「要求放寬地積比率、落實在深水埗公屋(元州邨及麗閣邨)加建上蓋」

房屋署的回應

2019年6月

圖一 連接麗閣邨及麗安邨加建行人通道上蓋建議進行地下設施檢視

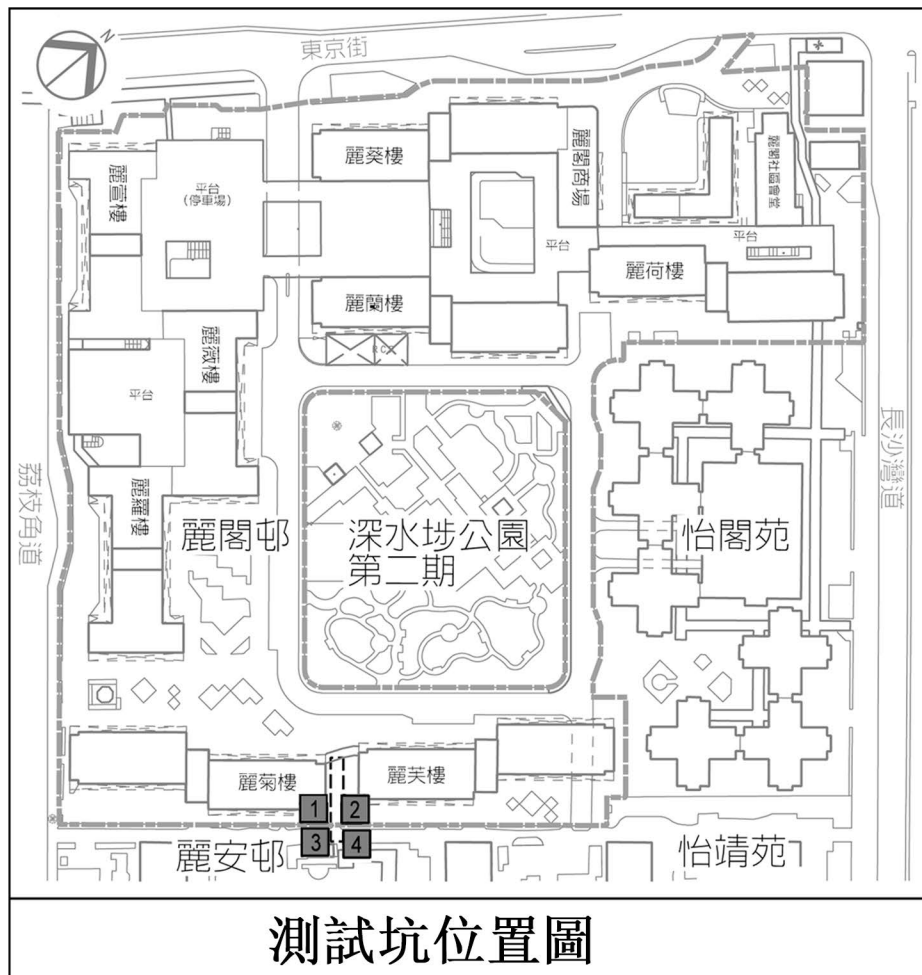
就連接麗閣邨及麗安邨於麗芙樓及麗菊樓之間行人通道加建上蓋的建議，本署曾於2016年在實地展開技術性研究，開鑿地面工程以確定地下設施的位置(見附圖一)。由於該位置地下已鋪設屋邨的主要管道及設施，包括不同用途的水管、煤氣管、供電纜、排水渠及電訊設施等，故在該處建造上蓋地基的可行性大受限制。至於元州邨圓形廣場上蓋，有建議將現有構築物頂部密封。初步評估顯示，現有構築物或會因建議增加的風荷載而需作出大型結構改善工程，以符合最新的設計守則。因有關建議的進一步研究、設計、審批及建造過程需時，屋邨辦事處已積極探討其他可行性，包括先進行替代方案，例如加設非固定帳篷。就有關替代方案，本署會於稍後諮詢有關屋邨的邨管會和共同業主。
